原子力規制庁 御中

口頭意見陳述前・事前質問書

審査請求人 大石光伸ほか129名

【漂流物評価フロー(東海港防波堤を除く)】

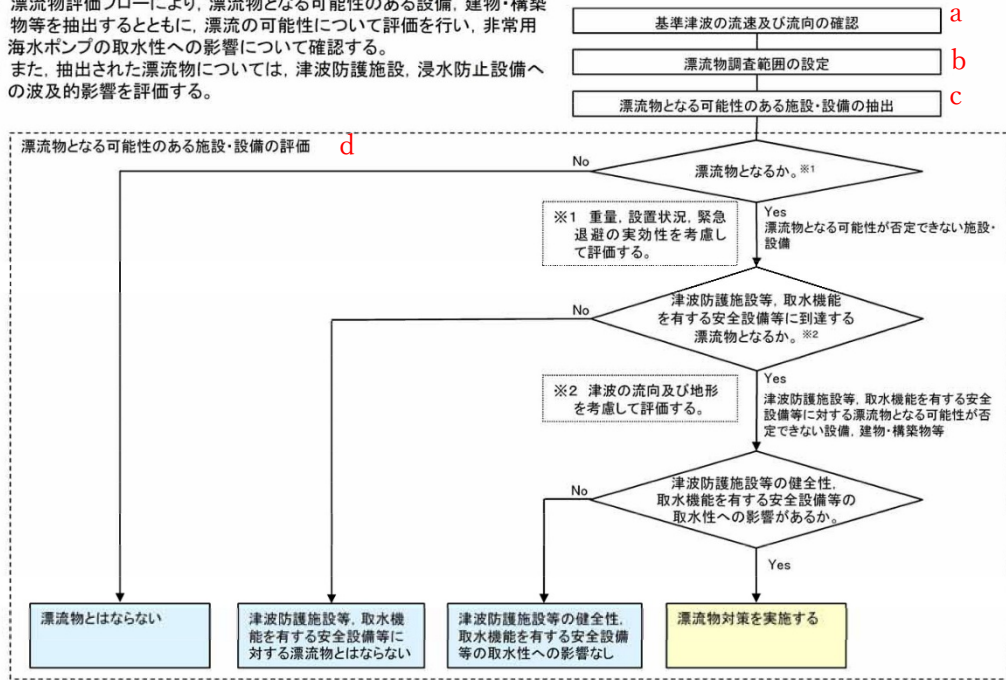
b.で取水口から東の半径5km内18地点の津波の水位・流向・流速を抽出して継続時間×最大流速から漂流物の移動距離を最大約3.6kmと計算し、漂流物が東海第二発電所へ到達する可能性のある距離として漂流物調査範囲を5kmとしている。当然この半径5kmには茨城港(日立港3m・常陸那珂港4km)も東京ガス日立LNG(液化天然ガス)基地1.5kmも入り、c.の漂流物検討対象に船舶もLNG貯蔵タンクも抽出されている。

ところが申請者は、d.漂流物検討対象の選定の最初の判断フロー「漂流物となるか」において、発電所敷地外の「日立港・常陸那珂港に寄港する船舶は津波発生時には荷役・作業を中止し、緊急避難又は係留避泊を実施するため漂流物とならない」としてこの段階で除外している。

したがって、申請者が日立港、常陸那珂港に停泊中又は付近を航行中の大型船舶が「発電所に漂流してこない」とする直接的理由は「緊急避難・係留避泊されるから」であって、「流速及び流向の経時変化を踏まえて」(規制委員会)ではない。

規制委員会はまずこの点を確認できるか。

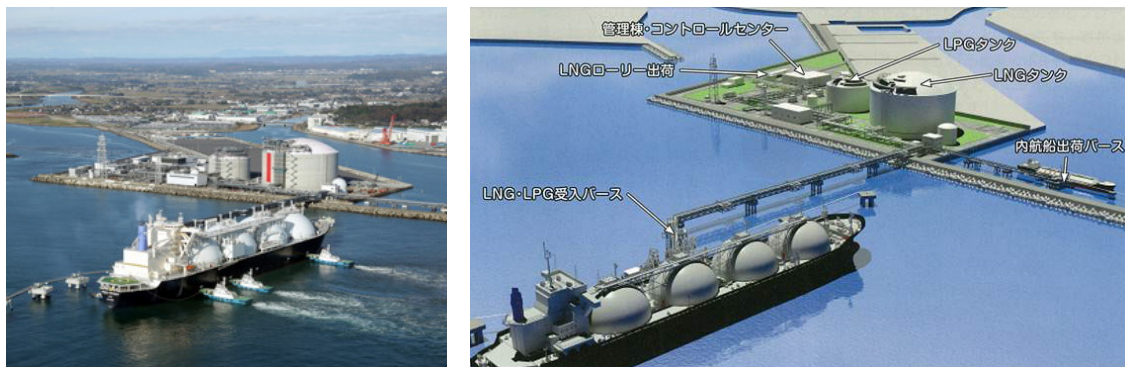
Q8. 津波波源が福島・三陸沖寄りで発生し、「流向」が北東から南西に向かって襲来することは絶対に考えられないと言えるか答えられたし。
